原子力科学研究所 第4研究棟の 核燃料物質使用変更許可申請について

令和5年1月26日

ICP質量分析装置（202A号室）の更新について

202A号室配置図

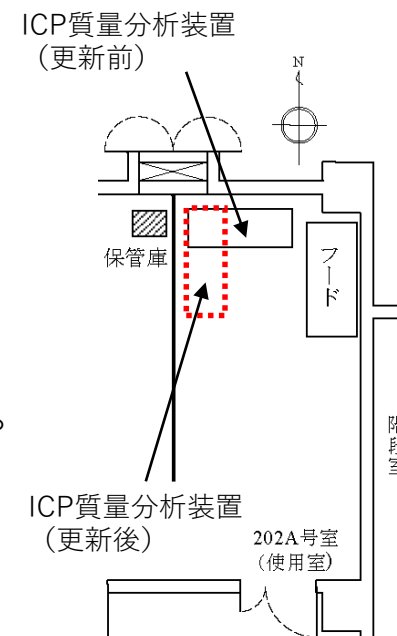
第4研究棟 202A号室のICP質量分析装置は、既存の装置を解体撤去して新規装置に更新する。

既存装置の解体は手工具を用いて行い、火花を発生する電動工具等の火気を使用しないことで火災の発生を防止する。また、既設排気系への接続箇所は、既存装置を取り外した後、新規装置の接続まで、樹脂製のフランジにより閉止する。

本作業において発生する放射性固体廃棄物は、廃棄物容器（200L ドラム缶）に封入して閉じ込めを確保し、放射性廃棄物処理場へ引渡す。なお、本装置は、遊離性の汚染がないことを確認しており、解体時に汚染が飛散する可能性は低いですが、汚染を確認した部品はビニール袋に梱包して養生し、汚染の飛散防止を図る。
